柏崎刈羽原子力発電所 6号及び7号炉 発電用原子炉設置変更許可申請

【本社対策本部の活動拠点及び発電所外通信連絡先の追加】

2026年9月10日
東京電力ホールディングス株式会社

- 2026年6月9日に開催された第1412回審査会合において、当社は、柏崎刈羽原子力発電所の設置変更許可申請（原子力施設事態即応センターの2拠点化）の概要を説明。
- その中で、以下のご指摘を頂いた。

本社対策本部の体制

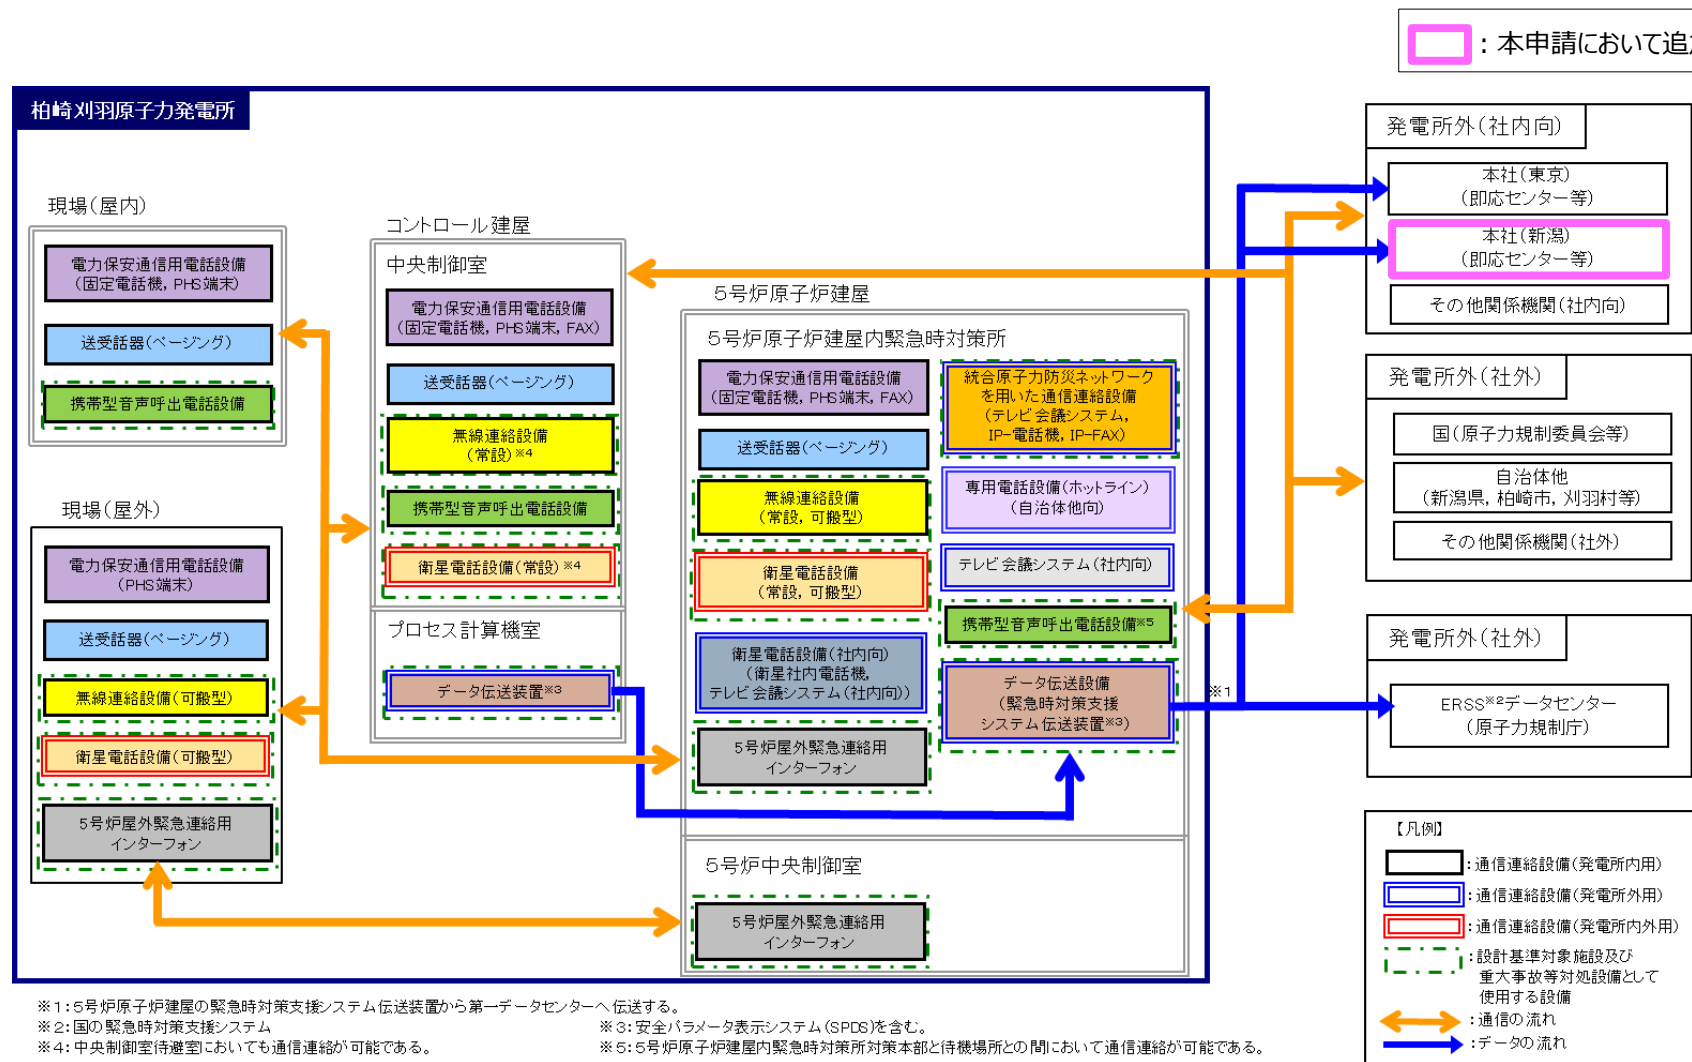
○本申請の変更内容について、本文十号のみが変更内容とされているが、本社対策本部を2拠点とする場合、先行審査実績においては通信連絡等の本文五号にも関連する記載がなされている。一方で、本申請ではこれらの関連条文が抽出されておらず、本文五号が変更内容に含まれていない。このため、本申請に必要な変更内容及び対象条文の整理を図った上で、改めて概要から説明すること。

- 発電所外部の支援組織である本社対策本部の活動拠点に本社（新潟）の原子力施設事態即応センターを追加し、社長を本部長とする本社対策本部として2拠点一体での体制に変更し、発電所対策本部が重大事故等対策に専念できるよう技術面及び運用面で支援を行う。
- 本社(新潟)及び本社(東京)の原子力施設事態即応センター間は、TV会議等で常時情報連携する。
